Bijeenkomst Expertgroep kleiwig

Datum 13 november 2020

Verslag

3. Toelichting ideeën kleiwig voor Uitdam

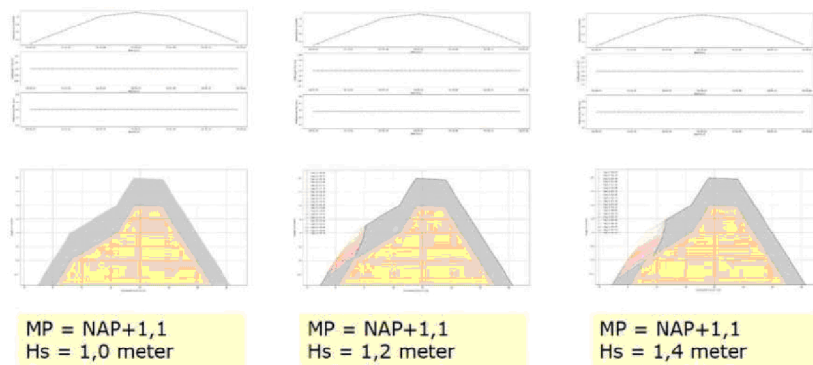
0)(2e) Het gaat met name om taludtrappen en overgangsconstructie grassteen.

10)(2e) Vanuit proeven weten we dat dit zwakke plekken zijn. Bij de versterking van Havendijk Den Oever zijn oplossingen voor deze constructies bedacht.

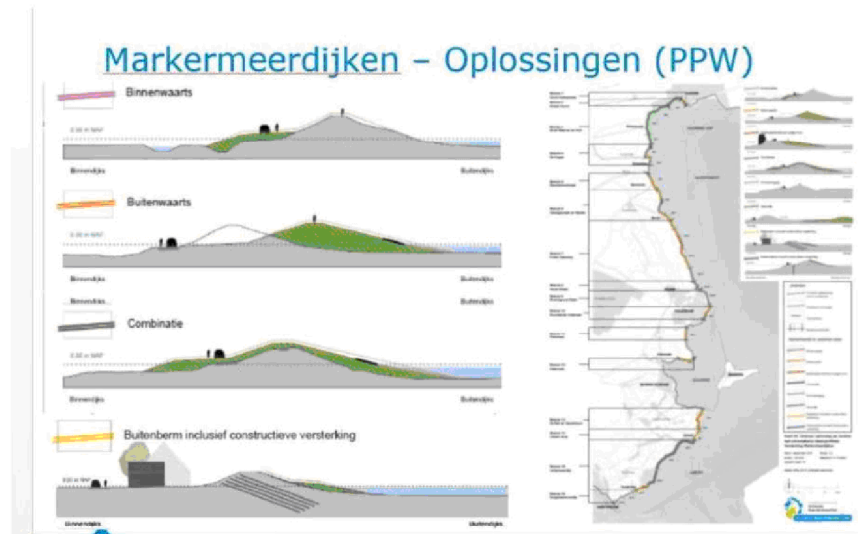
10)(24 Met name in erosie-prentjes, hoe diep slijt erosie in? Wat is de kleilaagdikte?

10)(24 Wat is de kwaliteit van de kleilaag? Wat gebeurt er bij een andere kwaliteit klei?

10)(24 In de schets is daarom expres de bermhelling van 1 op 10 naar 1 op 8 teruggetild.

10)(24 Berm is bij MMD maximaal uitgenut en hier is ook vergunning op verleend. Dit levert een extra aandachtspunt op in hoogteontwikkeling (kruinhoogte) wanneer klei wordt toegepast.

10)(24 Vraag hoe erosie op het huidige ontwerp inwerkt, omdat bij MMD ook zand gebruikt wordt.

10)(24 Dikte in verticale zin is twee meter. Haaks op talud wat minder.

10)(24 Bedoeld is om op klassieke waterbouwklei toegepast te worden. Andere kleien is niet op geprojecteerd. Klasse 1 klei is uitgangspunt.

(10)(24) Gerekend is met een berm van 1 op 8, ook met een klei en gras ondertalud. Past daarom in rekenmodel, geeft conservatieve resultaten. Werkelijkheid geeft veel minder heftige resultaten.
